OPINIA

Regionalnej Komisji ds. Ocen Oddziaływania na Środowisko w Poznaniu w sprawie poprawności wykonania „Raportu o oddziaływaniu przedsięwzięcia na środowisko polegającego na budowie dwóch turbin wiatrowych wraz z infrastrukturą towarzyszącą w miejscowości Nowe Oborzyska (gmina Kościan, powiat kościański, województwo wielkopolskie)”

Opinia dotycząca „Raportu oddziaływania na środowisko przedsięwzięcia polegającego na budowie dwóch turbin wiatrowych wraz z infrastrukturą towarzyszącą w miejscowości Nowe Oborzyska (gmina Kościan, powiat kościański, województwo wielkopolskie)”

Ryc. 1. Oddziaływanie akustyczne elektrowni - żółtą linią zaznaczono izofonę o wartości 40 dB

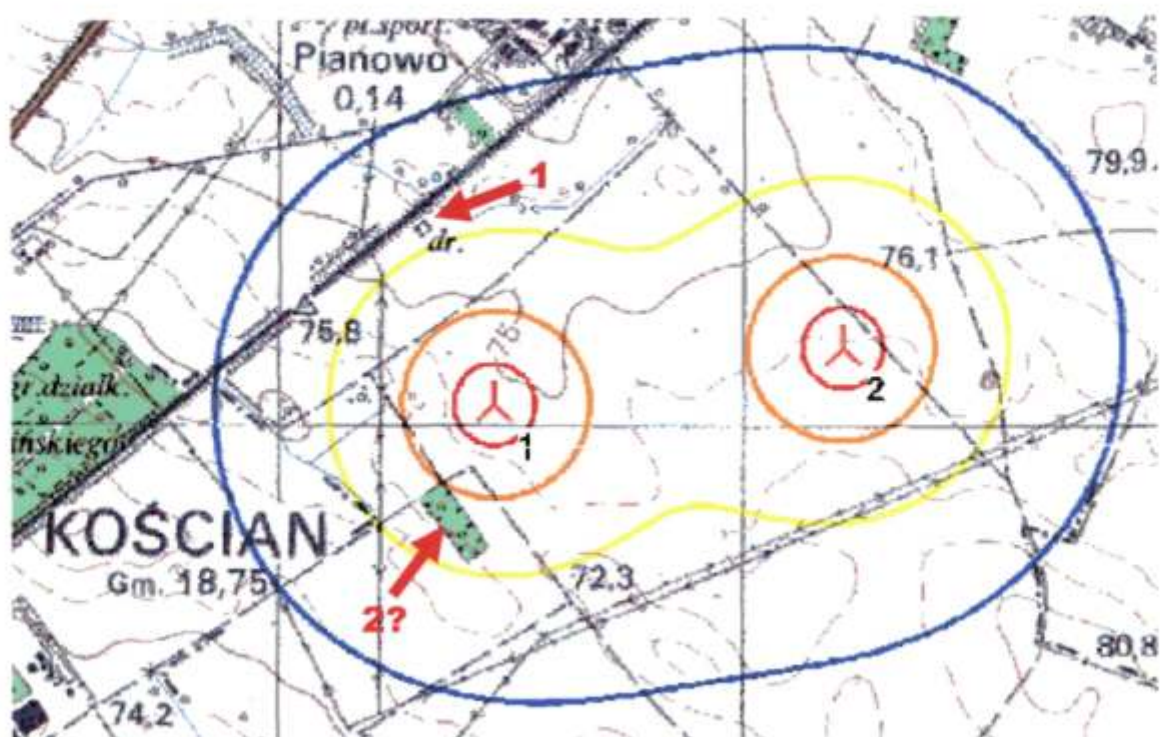
3. Wg informacji podanej w rozdziale 9.3, wszystkie budynki mieszkalne znajdują się poza izofoną o wartości 40 dB. Budynek zaznaczony na mapie najbliższej elektrowni EW1 (dom dróżnika) położony jest ponad 20 metrów poza tą izofoną (ryc. 1 – obiekt oznaczony symbolem „1”). Wg przedstawionej w raporcie mapy żadne budynki nie znajdują się po wewnętrznej stronie tej izofony. Tymczasem analiza dostępnych zdjęć satelitarnych wskazuje, że na południowy zachód od elektrowni EW1 znajduje się prawdopodobnie inny budynek – w mniejszej odległości niż zasięg tej izofony (rys 1 i 2 – obiekt zaznaczony symbolem „2?”). Ponieważ w raporcie brak informacji o tej budowli, należy wyjaśnić, jaki jest jej charakter i przeznaczenie.

4. W raporcie nie podano, czy analizę przebiegu izofon wykonano dla przeciętnej temperatury i wilgotności powietrza, czy da wartości optymalnych do propagacji fal dźwiękowych. Ponieważ najbliższy wykazany budynek mieszkalny znajduje się zaledwie ok. 25 m od granicy strefy o ponadnormatywnym hałasie, należałoby to uszczegółowić.
